*GD3 voor overleg
bestemmingsplan*

Uw kenmerk	Ons kenmerk	Datum
-	2013/1454	8 april 2013
Onderwerp	Bijlage(n)	Behandeld door/tel.nr.
Inspraakreactie voorontwerpbestemmingsplan Reeland	1	P.J.C. Gruijthuisen/088-6365318

Bestemmingsplan

“Reeland”

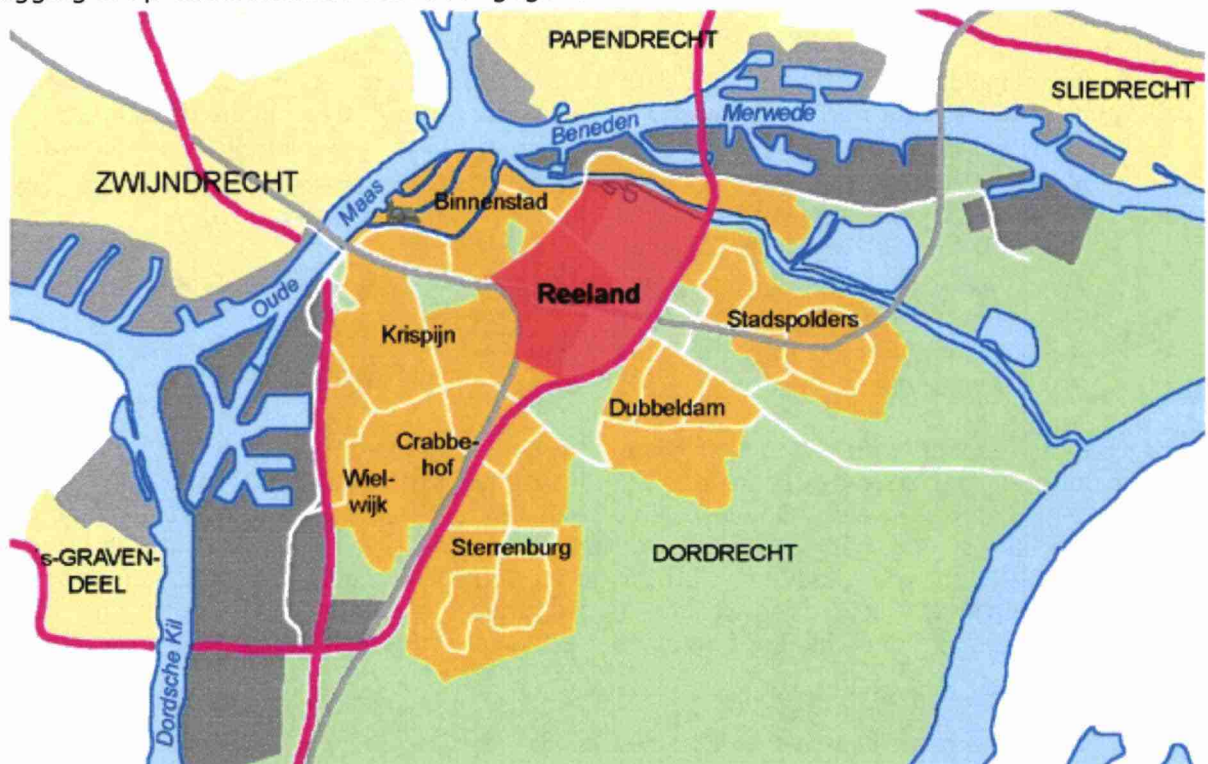
De ligging is op onderstaande kaart aangegeven.
